Konu: Geometrik Boyutlandırma ve Toleranslandırma**Tarih: 12 Şubat 2015***Atila Bey**Merhaba umarım iyisinizdir.**Müşterimiz profil toleransını aşağıdaki şekilde ölçmüş ve ölçüm sonucu 0,0103 olarak bulmuş. Sorum şu ki, ölçüm sonucu $0,0049 \times 2 = 0,0098$ dir .Yanılıyor muyum?**Aslında mutlak verilen değerde 2,642 dir 2,6417 değil.*

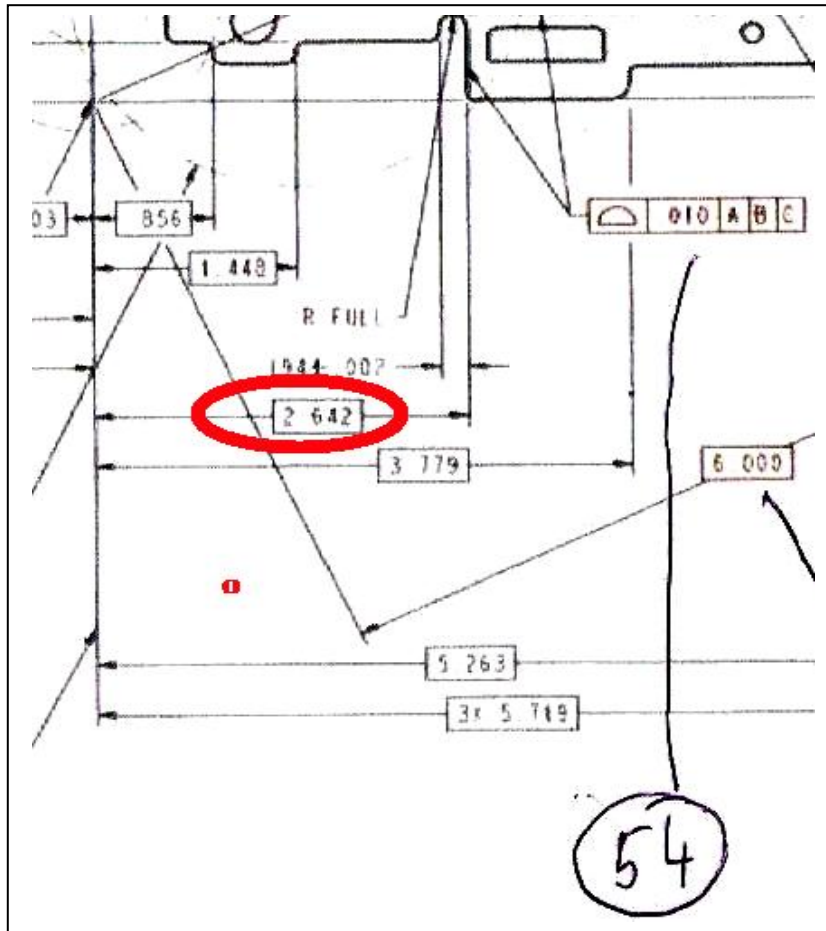
054_Surface_profile	Prof	0.0103	0.0000	0.0100	0.010
	X	2.6466	2.6417		0.004
	Y	0.0883	0.0883		0.000
	Z	-0.0708	-0.0708		0.000

Öncelikle 2,642 ve 2,6417 konusunda haklısınız, ölçümü yapan taraf ile bunu konuşmanızda fayda var.

Diğer taraftan, 0,0049 ölçüsü bir noktanın X koordinatı ile ilgili gözüküyor, oysa ölçülmesi istenen unsur bir yüzey. Sizin hesabınız ile CMM değerlendirmesi farkı buradan kaynaklanıyor olabilir. CMM programına bakmak lazım derim. Resmin tümünü göremeyince, kullanılan CMM ve programını bilmeyince daha fazla yorum yapmam çok zor.
